## Projet de Parc éolien de DIOU Énergies

### **DOSSIER DE DEMANDE D'AUTORISATION ENVIRONNEMENTALE**

**Mémoire en réponse à l'avis de la Mission Régionale de l'Autorité Environnementale**

**DECEMBRE 2021**

**Figure 6 : Analyse de l'occupation visuelle depuis le bourg de Diou**

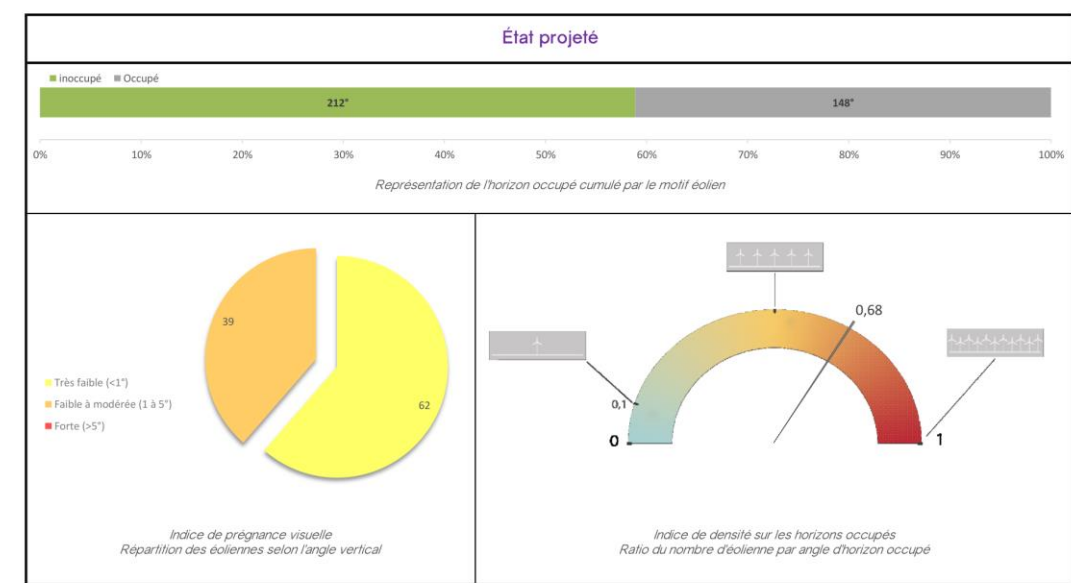
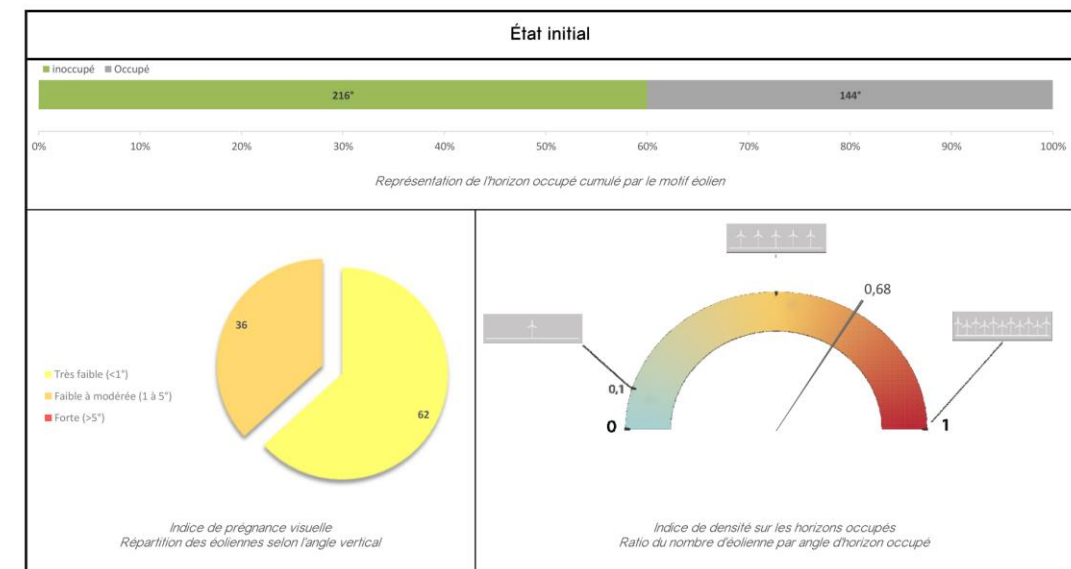
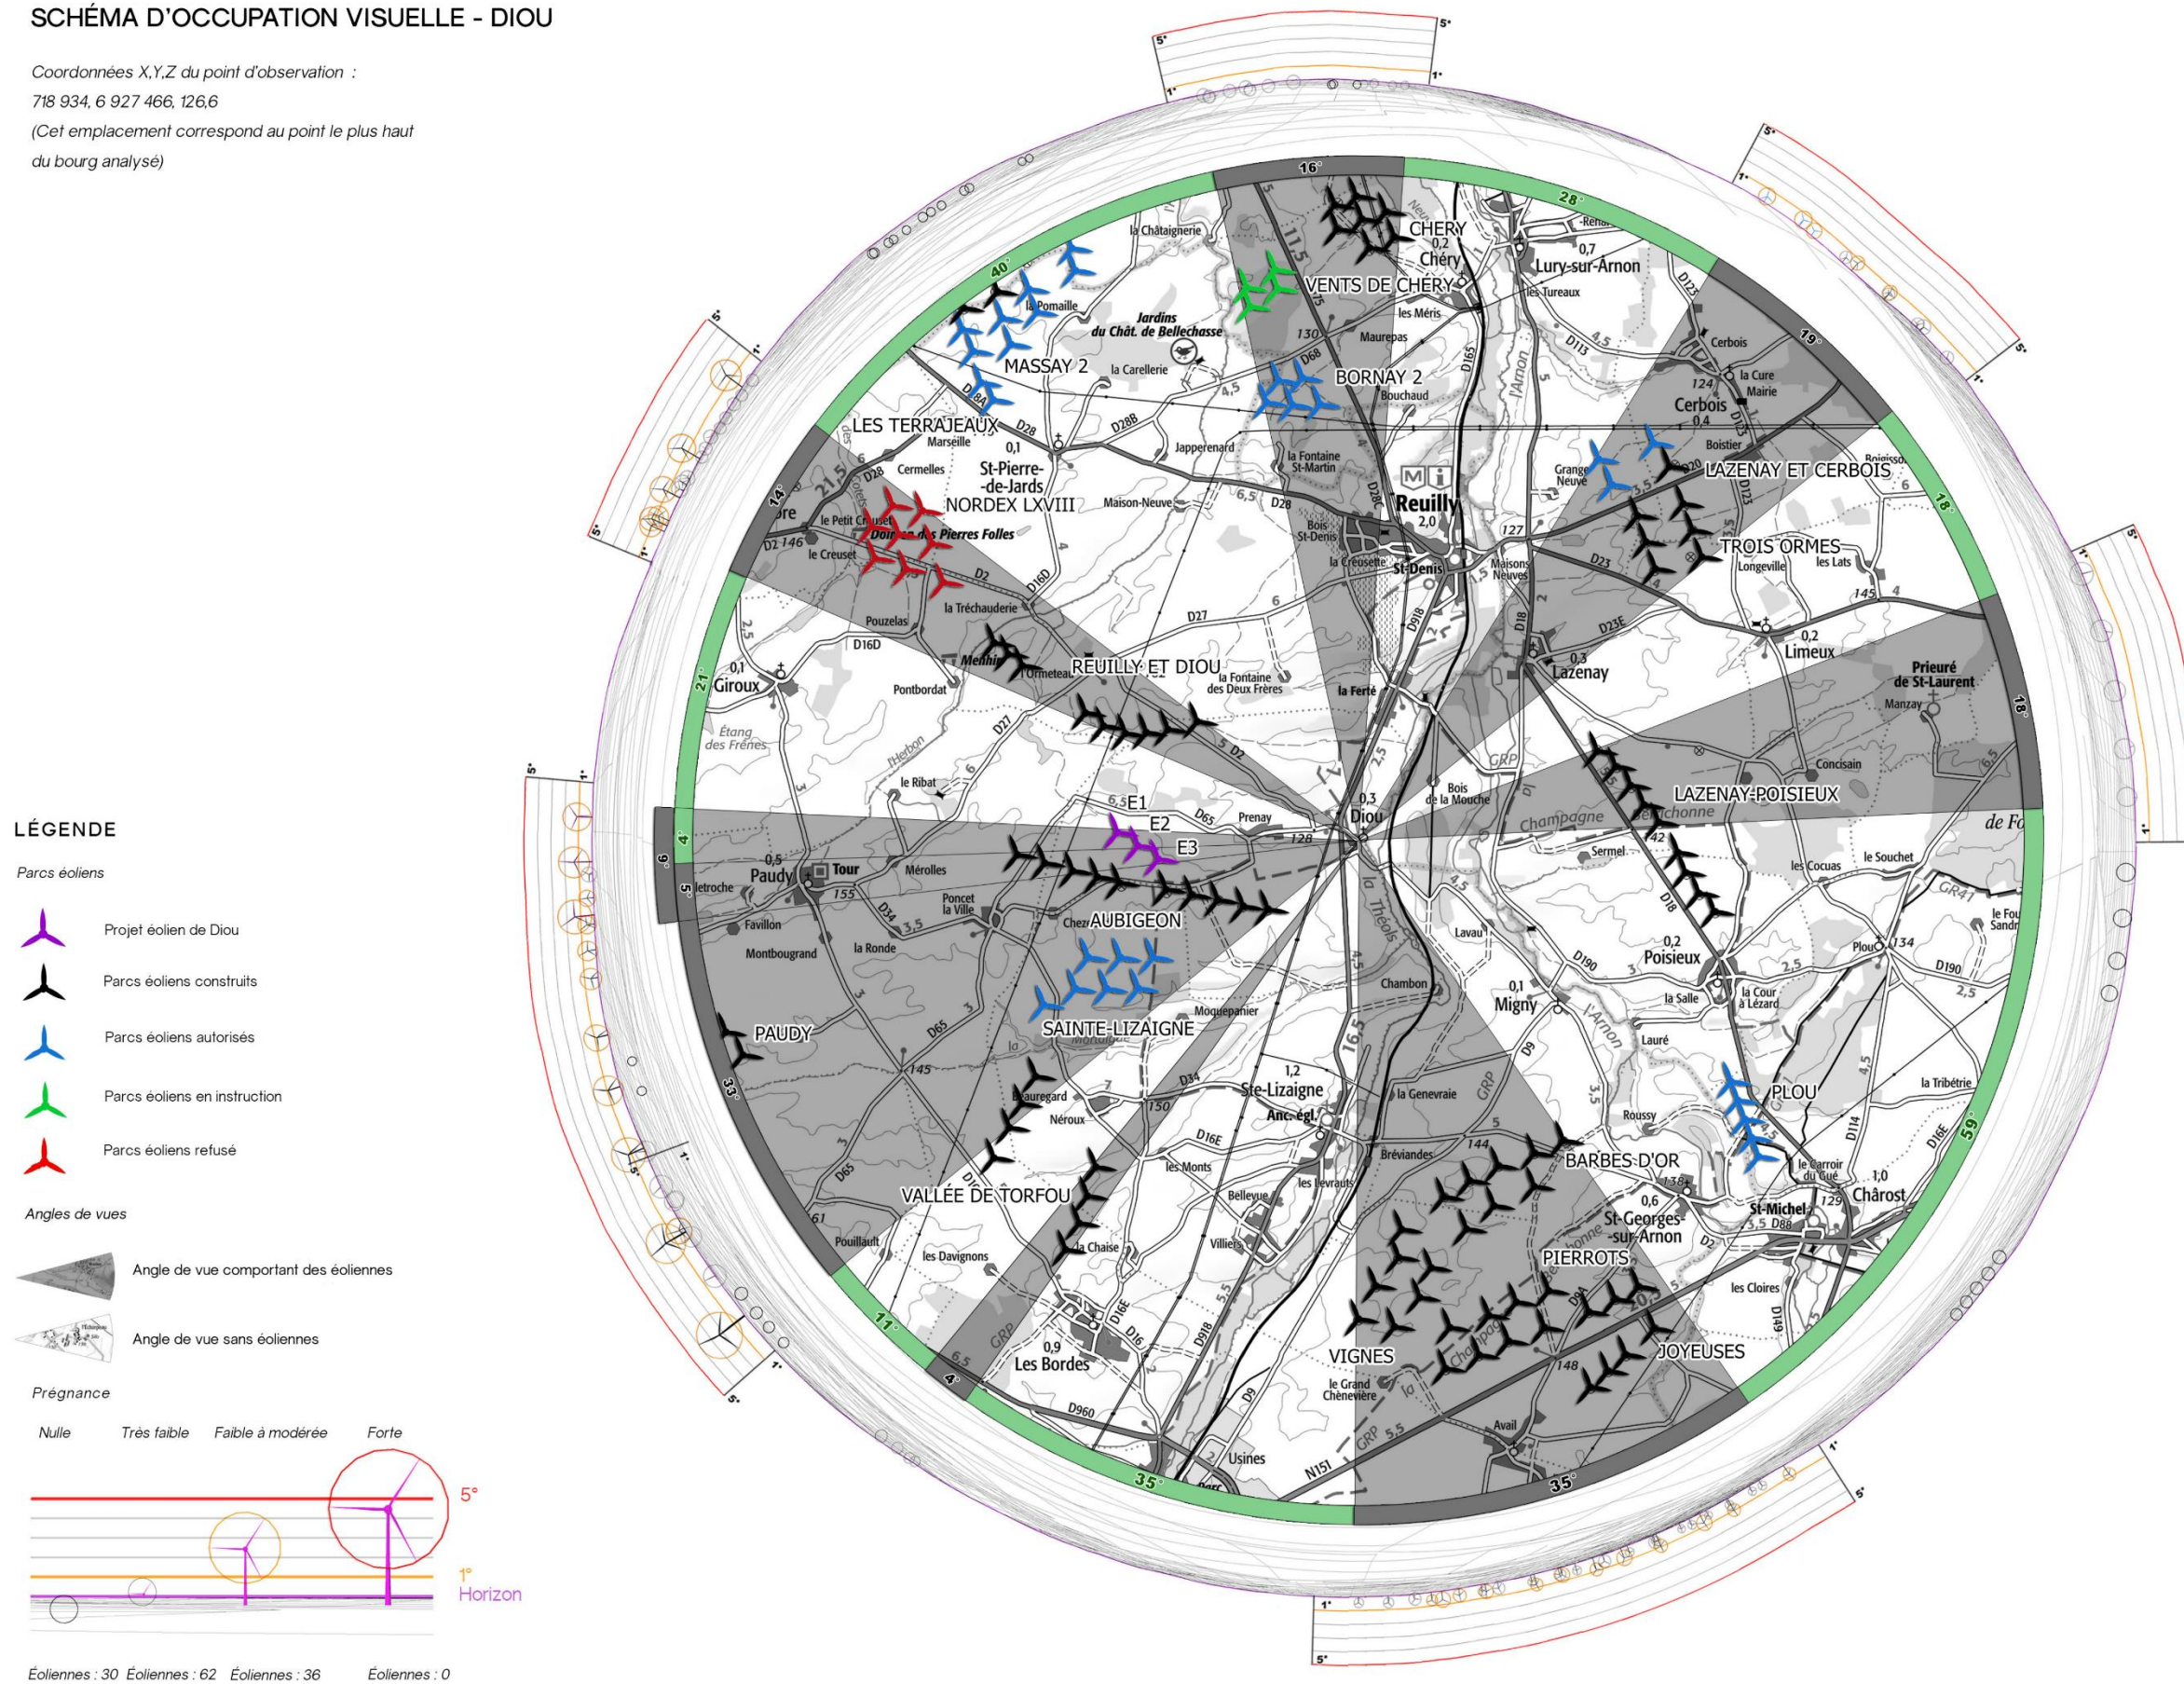
- **compléter l'étude des effets cumulés en prenant en compte l'ensemble des projets connus, instruits ou en instruction, susceptibles d'être installés dans le périmètre d'étude ;**
- **d'analyser les photomontages produits pour conclure sur les effets du projet en termes de saturation visuelle depuis les bourgs avoisinants.**

À l'état initial, de nombreux parcs éoliens sont visibles à l'horizon dans la plupart des directions avec une prégnance visuelle variant de très faible à modérée. La somme des angles occupés est de 140°, ce qui est donc supérieur au seuil d'alerte de 120° pour l'indice d'occupation de l'horizon. D'autre part, le plus grand espace de respiration est de 59° et se situe au sud-est du bourg. Ainsi, tout comme l'indice d'occupation de l'horizon, l'indice d'espace de respiration est atteint dès l'état initial. À noter que l'indice de densité sur les horizons occupés est élevé du fait du nombre important de parcs éoliens visibles à l'horizon (0,69).

Le projet est implanté à l'ouest du bourg sur le plateau de la Champagne berrichonne, dans l'axe du parc éolien des Pelures Blanches et occupe un angle horizontal de 9° (dont 5° déjà occupés par le parc des Pelures Blanches).

Sur le photomontage n°1, en sortie de bourg nord de Diou, on peut voir que les parcs de Lazenay-Poisieux, Trois Ormes, Lazenay et Cerbois et Bornay 2 sont en réalité masqués par le relief et la trame végétale. Ainsi, aucun parc n'est visible dans l'axe de la RD 918.

Ainsi, les valeurs théoriques des seuils d'alerte ne sont pas confirmées par les photomontages et, dans le cas du bourg de Diou, aucun phénomène de saturation n'a été confirmé par les photomontages.
